**COMUNE DI CASTELLETTO  
SOPRA TICINO**

**PIANO REGOLATORE  
VARIANTE STRUTTURALE  
PROGETTO DEFINITIVO**

**CHIARIMENTI TECNICI  
ALLA RELAZIONE GEOLOGICA**

## 1. CHIARIMENTI E CONTRIBUTI A SEGUITO CONFERENZA 28.04.2022

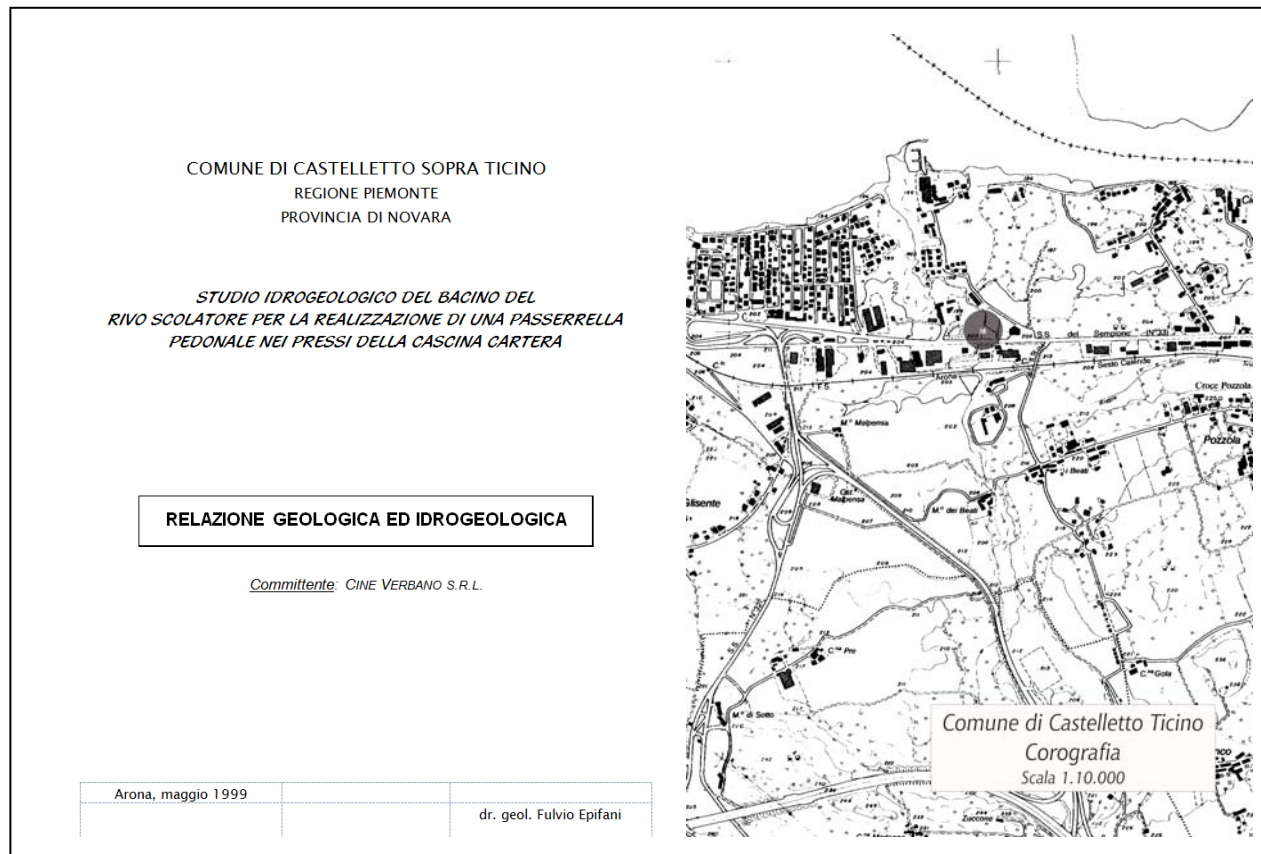
Viene modificata sulla Tav 1 la dicitura EbA sostituita dalla più recente e consona EmA esclusivamente relativa alla dinamica esondativa lacustre.

Si ritiene di confermare il dissesto dovuto all'esondazione del lago, con conseguente aggiornamento della classificazione di sintesi da IIIB3 e IIIB4 a **IIIB2lago**. Il codice del dissesto legato alla dinamica esondativa dovuta esclusivamente al lago viene aggiornato a **EmA**, introducendo invece un dissesto areale **EbA** dovuto all'alveo del T. Norè. La dinamica esondativa del T. Norè è condizionata dal fatto che non esistono testimonianze di esondazioni areali esterne alla fascia di rispetto indicata, confermata anche della condivisione del dissesto dalla Regione Piemonte in fase di adeguamento al PAI.

Rivo Scolatore  
Verifica idraulica  
Scala 1:50

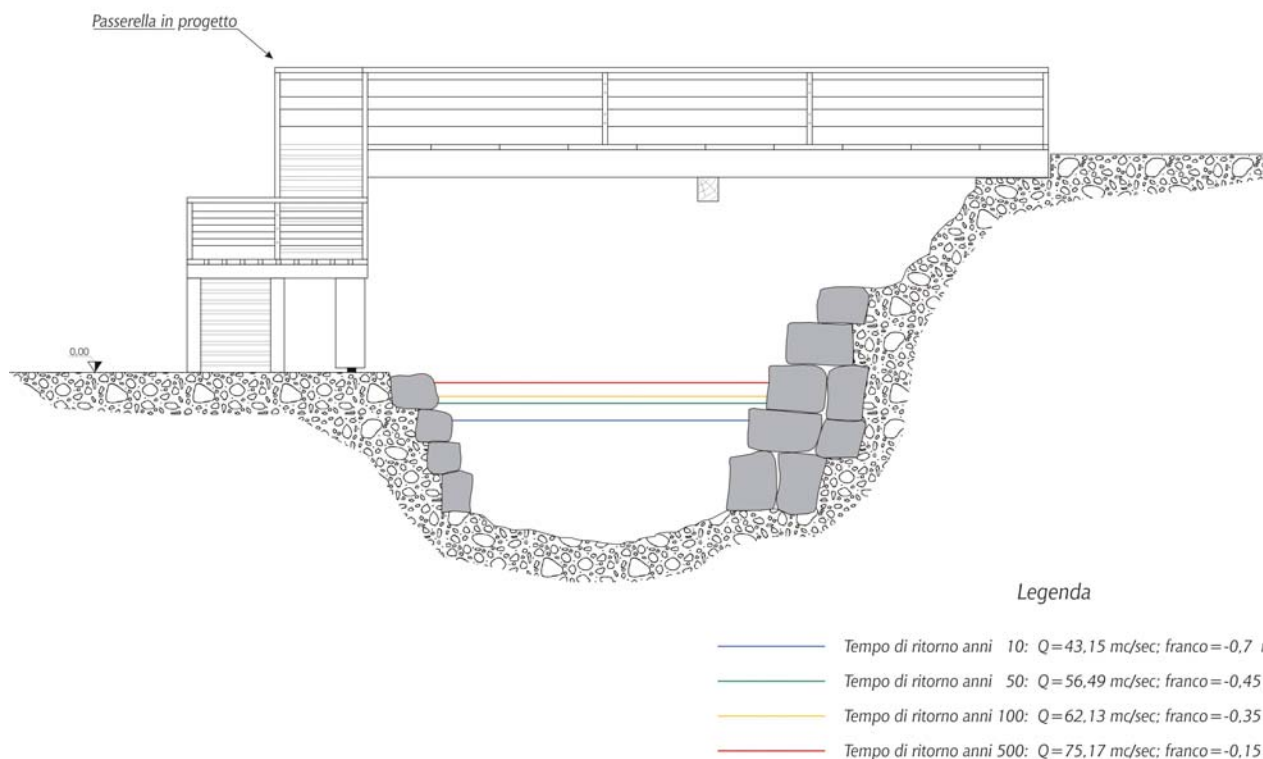
In particolare per la realizzazione di una passerella pedonale sul corso d'acqua, era stata affrontata l'analisi geoidrologica, avendo particolare cura nel valutare le portate del corso d'acqua e la conseguente capacità di smaltimento. Di seguito si riporta estratto cartografico con l'ubicazione degli studi effettuati, la sezione con le verifiche idrauliche.

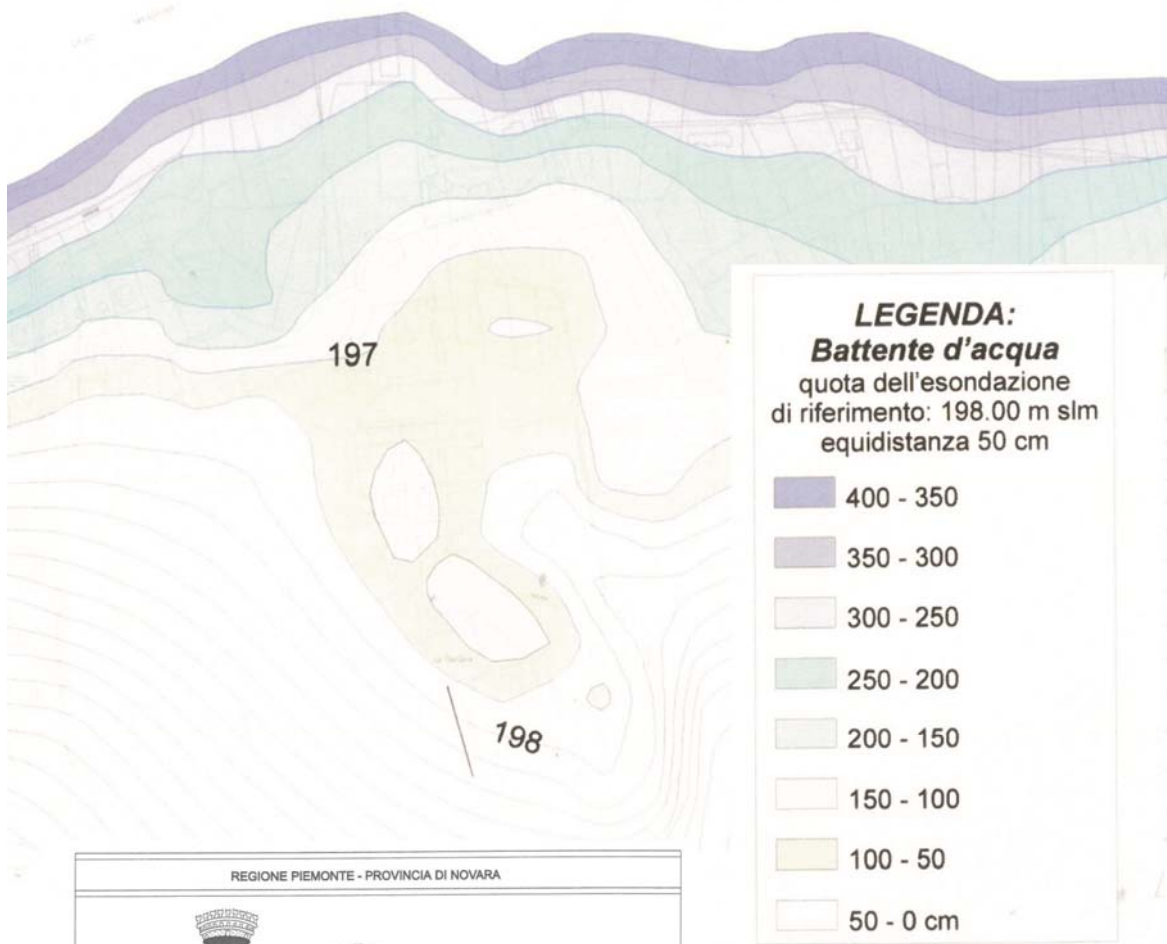
Si ricorda inoltre che per la stesura del PRG, quando era stato anche effettuato l'adeguamento al PAI, si è fatto riferimento agli studi e alla cartografia dei predenti Professionisti in particolare alle Tavole **7c** "RILIEVO PLANALTIMETRICO, AREE ALLUVIONATE OTTOBRE 2000, OTTOBRE 1993-RILIEVO GEOMORFOLOGICO DI DETTAGLIO" e **7d** "PROFONDITÀ DEL BATTENTE D'ACQUA NELLE ZONE DI ESONDAZIONE", per la quale 7d si allega un estratto con i battenti.

Nella tavola 7c era stata evidenziata l'area esondabile, indistinta dalla causa lago e/o fiume, ma nell'elaborato della relazione era stato specificato che l'esondazione del T. Rese era limitata alla zona di foce.

Il dissesto lacustre viene classificato EmA e non EbA come erroneamente presente sulla Tav. 1 e invece evidenziato correttamente nella classificazione di sintesi, in base alle evidenze di differenza di pericolosità tra il dissesto legato al corso d'acqua rispetto all'esondazione lacustre la cui energia è inferiore, ovvero bassa nello specifico, e i tempi di innalzamento del livello lacustre lunghi.
